ПРОТОКОЛ за разглеждане на техническите предложения за ОБОСОБЕНА ПОЗИЦИЯ 4

Комисията пристъпи към разглеждане на предложенията за изпълнение на процедура на договаряне с предварителна покана за участие № 351-EP-17-НО-С-3 с предмет: „Проектиране, изграждане, доставка, монтаж, въвеждане в експлоатация на нова подстанция 110/20 kV Тракия (Евмолпия) - гр.Пловдив, по обособени позиции“, открита с Решение № 351-EP-17-НО-С-3/P01 от 07.08.2017 г., на всеки участник относно съответствието му с техническите спецификации и изискванията на възложителя за обособена позиция 4.

ПРОТОКОЛ за разглеждане на техническите предложения за ОБОСОБЕНА ПОЗИЦИЯ 5

ПРОТОКОЛ за разглеждане на техническите предложения за ОБОСОБЕНА ПОЗИЦИЯ 3

Figure 249 Functional module diagram

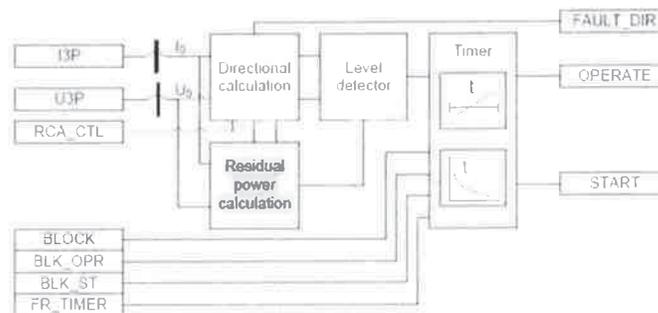
Справка за алгоритъма/метода/ на работа: Техническо ръководство за защиты серия REF 630 от сайта на производителя: „REF 630 Technical manual“ ; Product version: 1.3 – показва, че защитата се стартира по посока и по мощност с нулева последователност, а изискването на Възложителя е: „метод на мерене: измерване на активната компонента на тока ($\cos\phi$ -комутация) на 50-херцовите измервателни величини и известяване на посоката на земно съединение (от страна на извода или на събирателната шина“ и „задействане на меренето при достигане на настройваща се гранична стойност на напрежението на звездния център към земя“

The operation of the wattmetric earth-fault protection function can be described with a module diagram. All the modules in the diagram are explained in the next sections.
